和泉公告

公告号: A22-051

SX5E 系列工业以太网交换机之规格变更

SX5E 系列工业以太网交换机 5 口以太网交换机: 1 项
型号: SX5E-HU055B

〈产品〉

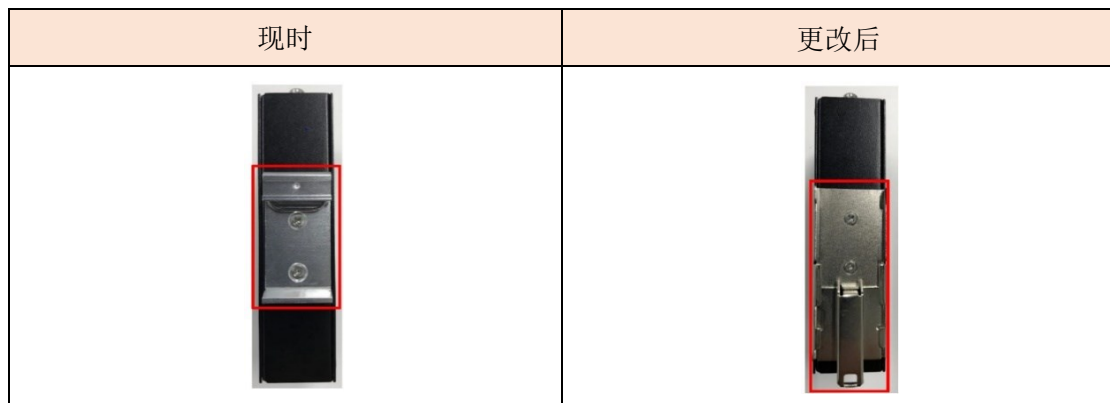
为了便于将 SX5E 系列工业以太网交换机安装到 DIN 导轨上, 安装支架的形状将改变如下。

〈产品标签〉

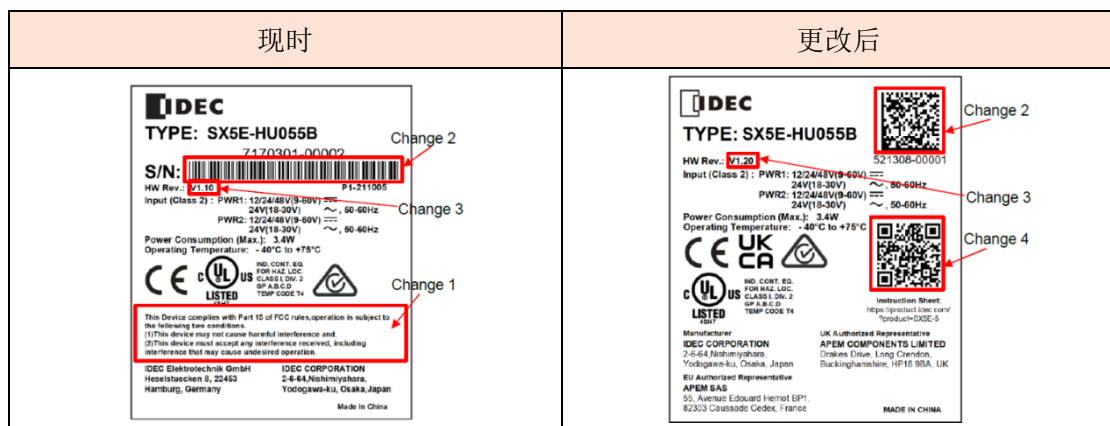
Change 1: FCC 的描述将从产品标签中删除, 并在 Web 版本的说明书中添加。

Change 2: 生产历史代码(序列号)将从条形码改为二维码。

Change 3: 硬件版本号将从 1.10 版本改为 1.20 版本。

Change 4: 二维码会加在产品标签上, 说明书将不再随产品一起发货。请浏览我们网页上的说明书或扫描二维码。

<包装标签>

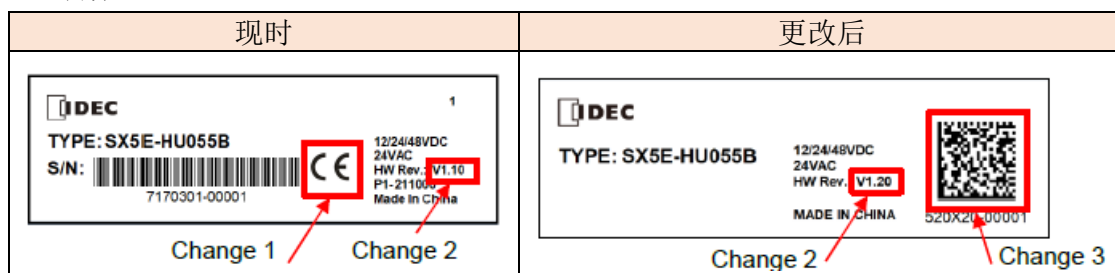
Change 1: CE 标志将不再显示在包装标签上。

Change 2: 硬件版本号将从 1.10 版本改为 1.20 版本。

Change 3: 生产历史代码(序列号)将从条形码改为二维码。
